PROJETO DE AMPLIAÇÃO DA INSTALAÇÃO AVÍCOLA DE RIBEIRA DAS PONTES E RECONHECIDAS, DA ZÊZEROVO, S.A.

RESPOSTA A PEDIDO DE ELEMENTOS ADICIONAIS_REV

A Horizonte de Projecto – Consultores em Ambiente e Paisagismo, Lda. apresenta o Pedido de Elementos Adicionais ao Estudo de Impacte Ambiental do Projeto de Ampliação da Instalação Avícola de Ribeira das Pontes e Reconhecidas, localizado em Relvas, na freguesia de Nossa Senhora do Pranto, concelho de Ferreira do Zêzere pertencente à empresa da Zêzero - Produção Avícola e Agrícola do Zêzere S.A.

Figura 2.3 – Localização do Projeto face ao Zonamento da Planta Síntese do POACB

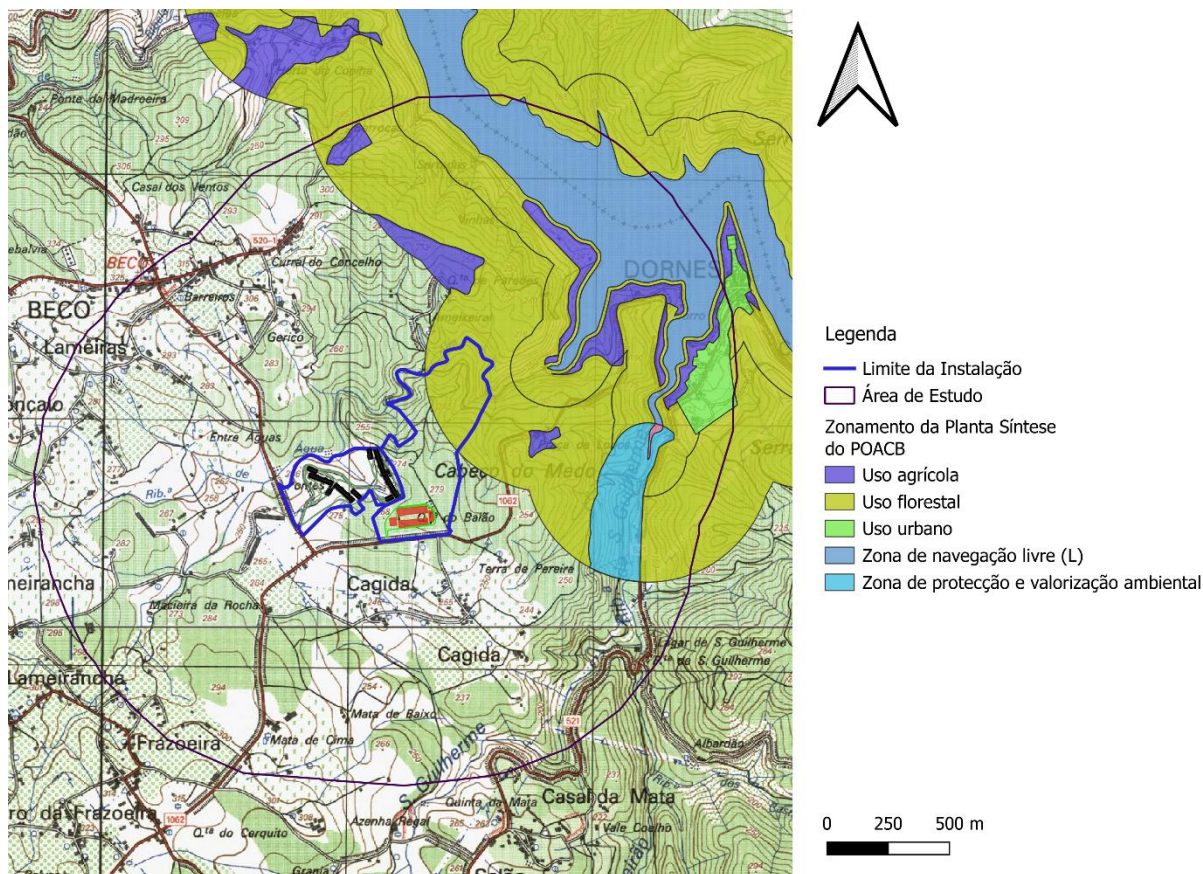
24. Apresentar o enquadramento do projeto no Plano de Ordenamento de Albufeira de Águas Públicas de Castelo do Bode, e respetiva cartografia, e demonstrar a compatibilidade do projeto com o mesmo. Incluir na avaliação todas as ações e atividades a desenvolver, nomeadamente no que respeita à utilização de chorume para valorização agrícola/florestal.

Face ao exposto seguidamente é efetuado o enquadramento do projeto no Plano de Ordenamento de Albufeira de Águas Públicas de Castelo do Bode e a compatibilidade do projeto com o mesmo (capítulos 7.11.2.1.1 e 8.11.2.1) e respetiva cartografia (Volume 3 – Peças Desenhadas)

Através da figura anterior é possível verificar que a propriedade da instalação avícola abrange classes de uso florestal, relativamente a zonas de proteção demarcadas na planta síntese do POACB.

Uma vez que a atividade avícola, nomeadamente, as edificações e infraestruturas de apoio não abrangem estas áreas incluídas no Plano de Ordenamento de Albufeira de Águas Públicas de Castelo do Bode, refere-se que o projeto se encontra em conformidade com o referido Plano.

Figura 7.10 – Perfil geológico NW-SE, com base na cartografia geológica cedida pelo LNEG.

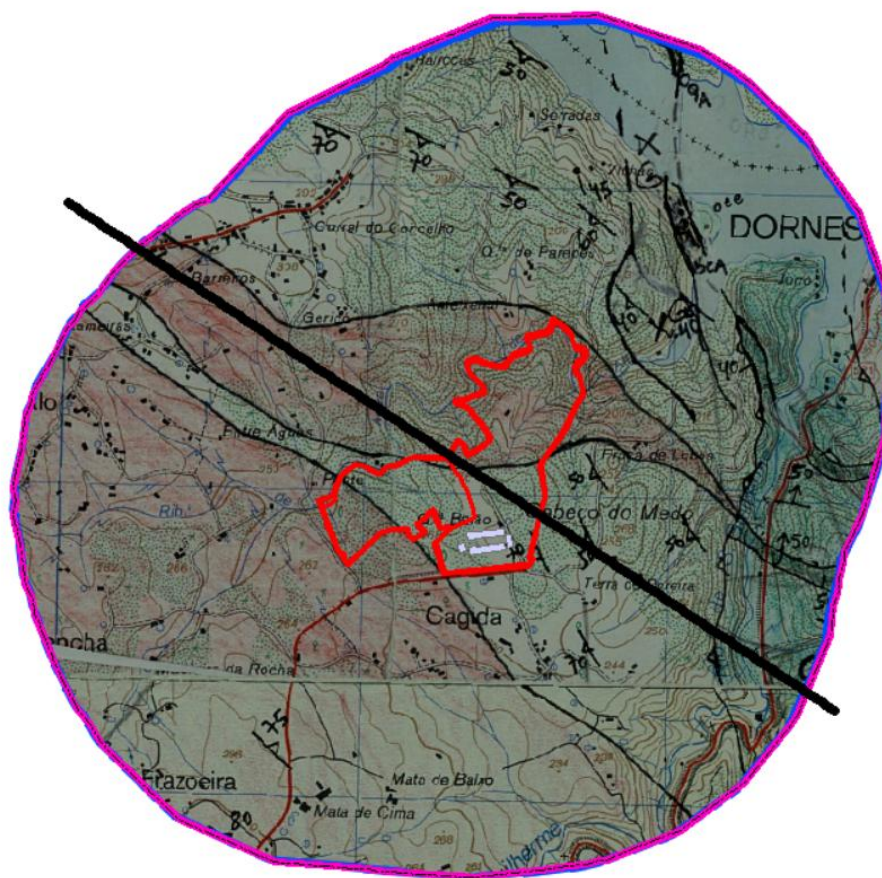
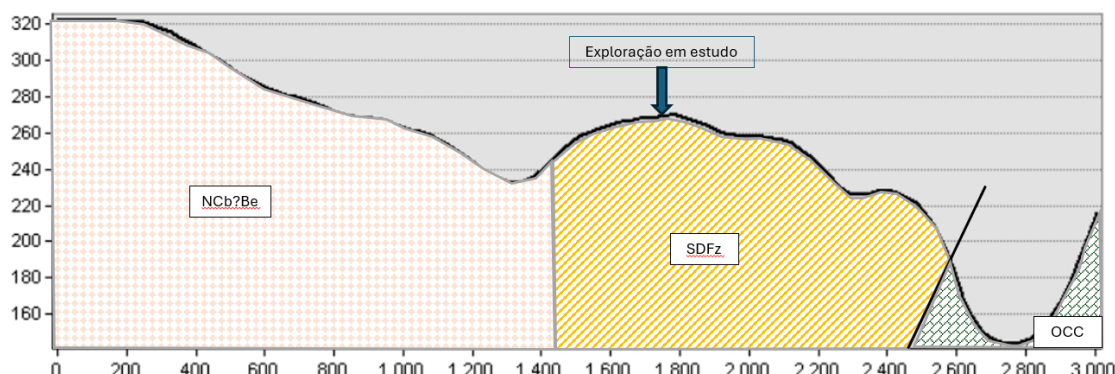
39. Apresentar a elaboração de perfis geológicos esquemáticos, preferencialmente perpendiculares à estrutura regional dominante (orientação aproximada NNE–SSW), atravessando a área de ampliação do projeto e zonas adjacentes. Estes perfis deverão representar:

- I. As colunas litológicas identificadas;
- II. As principais estruturas geológicas (xistosidade e fraturação);
- III. As unidades geotécnicas relevantes para o projeto.

O perfil geológico solicitado foi efetuado segundo a direção geral NW-SE, com a localização indicada de seguida (perfil corresponde à linha a preto).

Apresenta-se de seguida o perfil geológico solicitado, com a representação e identificação das formações geológicas intersetadas, assim como das falhas existentes.

Figura 0.1 – Enquadramento da área de Estudo na Planta de REN do PDM de Ferreira do Zêzere (adaptado de <https://snig.dgterritorio.gov.pt/>).

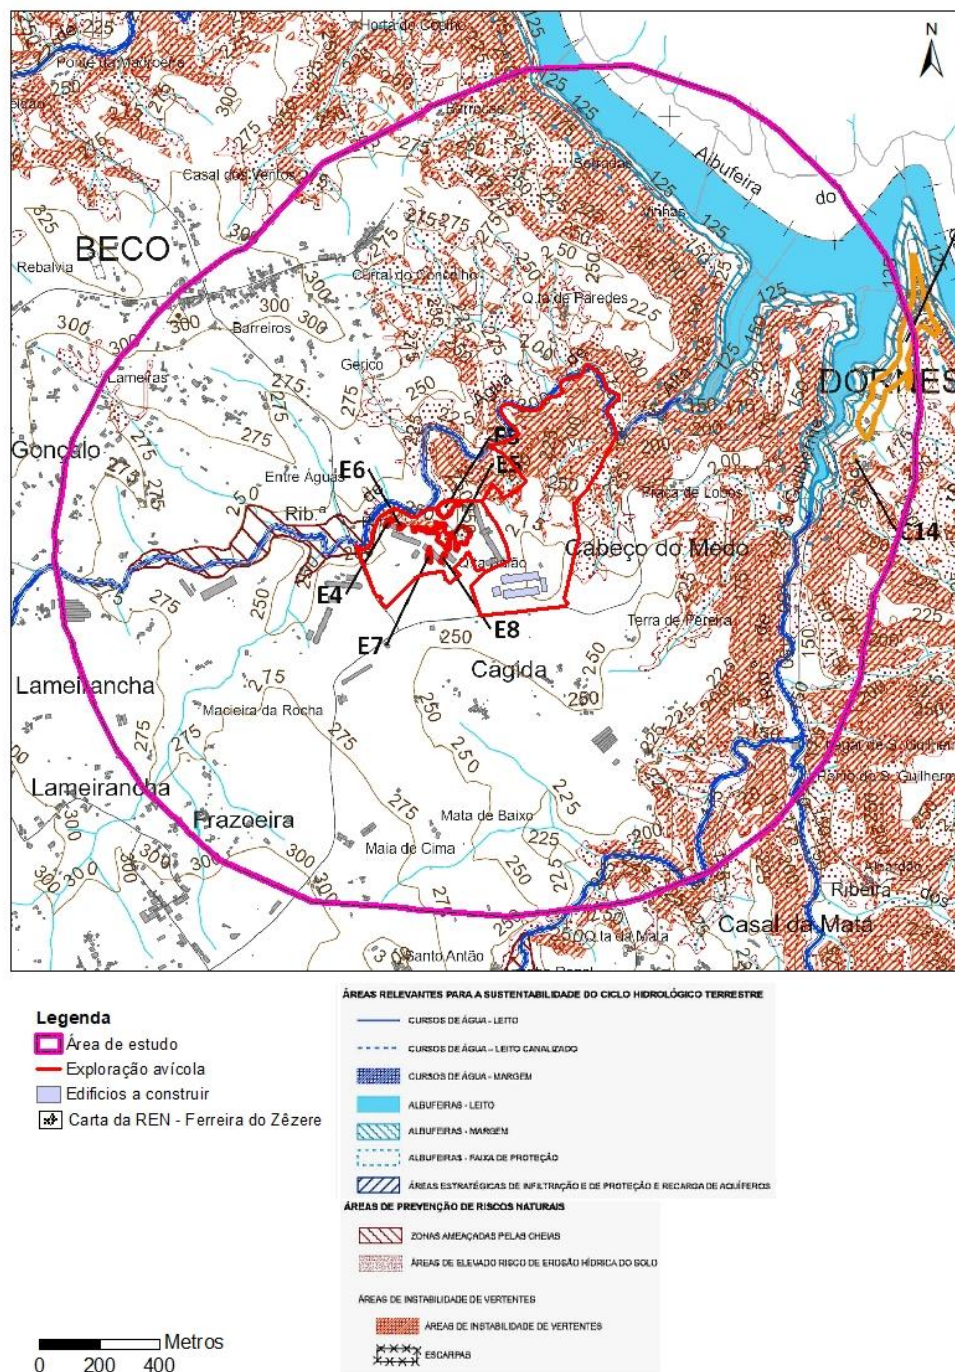
Este mapa deverá ser georreferenciado e apresentado à escala adequada, permitindo a sua integração com o plano de monitorização ambiental.

Segundo a Planta de REN do Plano Diretor Municipal de Ferreira do Zêzere, disponível na Plataforma SNIG em formato WMS, a área afeta ao Projeto em Estudo e mais concretamente os locais onde serão construídas as várias edificações e estruturas da exploração avícola, não se encontra abrangida pela tipologia REN denominada Áreas de Instabilidade de Vertentes (Figura seguinte), pelo que não é de supor a ocorrência de movimentos de instabilidade, incluindo escorregamentos, desabamentos e processos erosivos, durante as fases de construção e exploração.

Figura 1 – Diagrama do processo de produção e balanço de massas

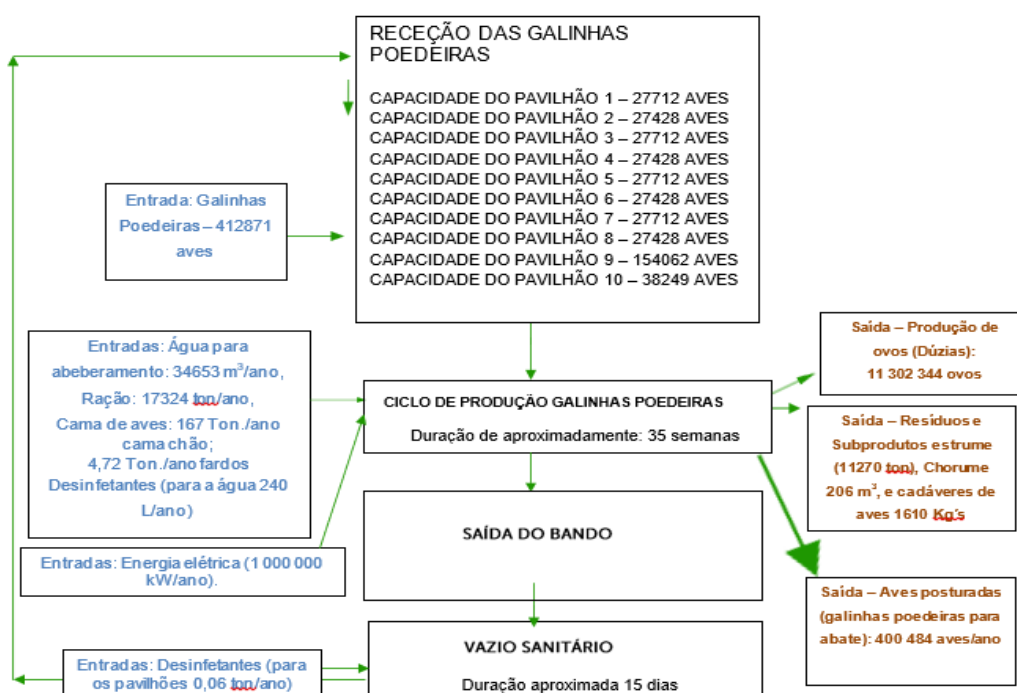
7. Completar o documento “Diagrama-Balanço.pdf”, contemplando o Material de cama nas Entradas e os Ovos nas Saídas;

Face ao exposto remete-se em anexo o documento devidamente retificado, conforme se apresenta seguidamente.
